Tillægsdiagram til
 Arena TV med stereo.

Hede Nielsens Fabriker A/S, Horsens
 Tegning nr.: D-0062 8/12-61 J.V.

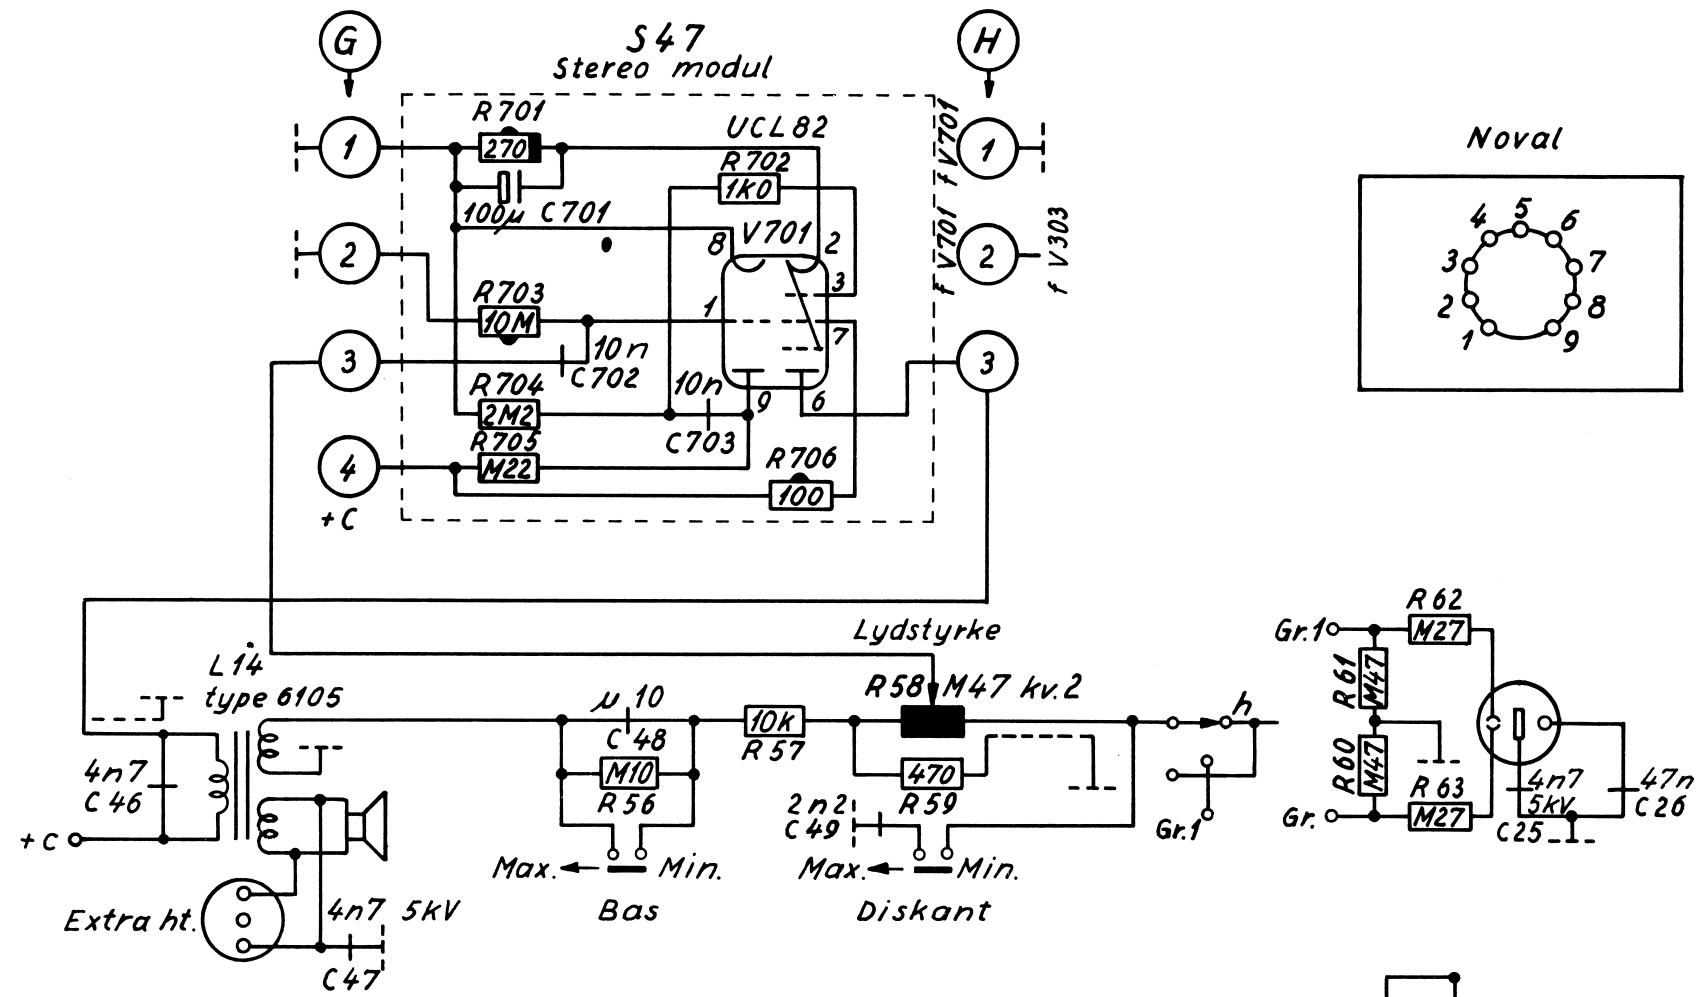
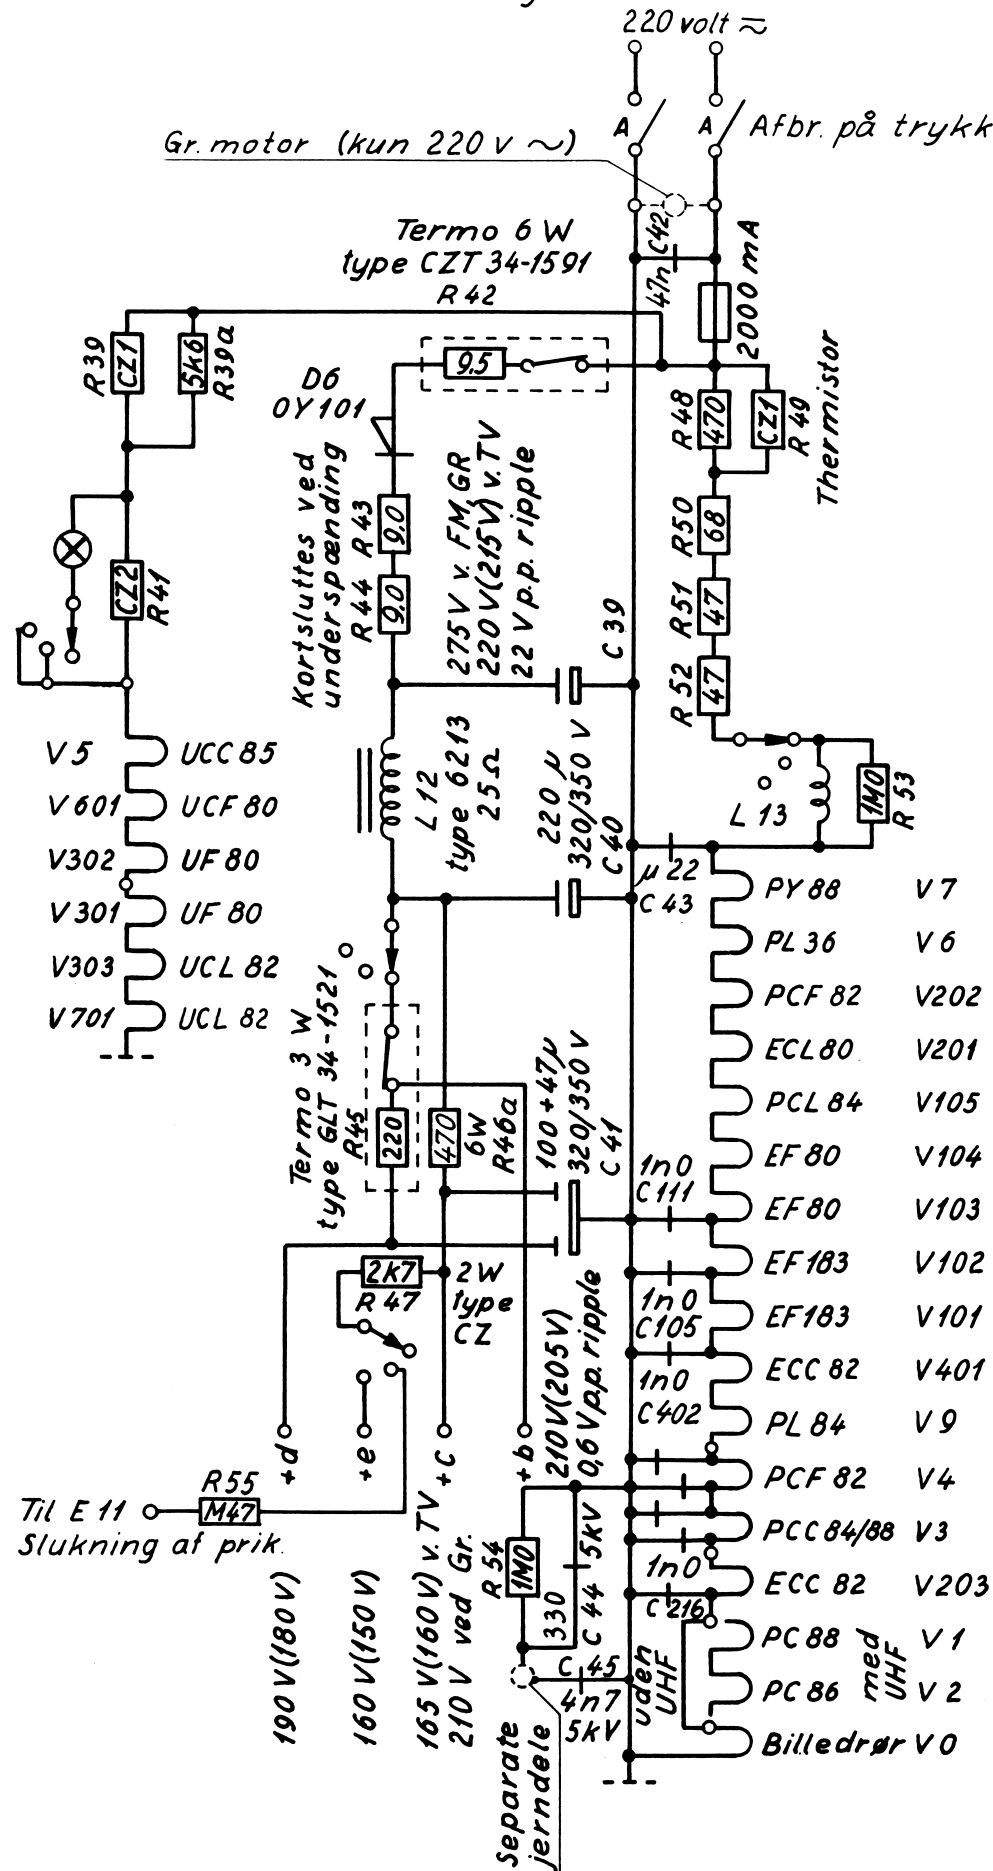
Desuden foretages ved stereo flg. ændringer i hoveddiagram (D-0063):
 Omskiftersektionen i nederste del af lysstyrkepotentiometeret udgår. (Til slukning af prik indføres i stedet for modstanden R55)
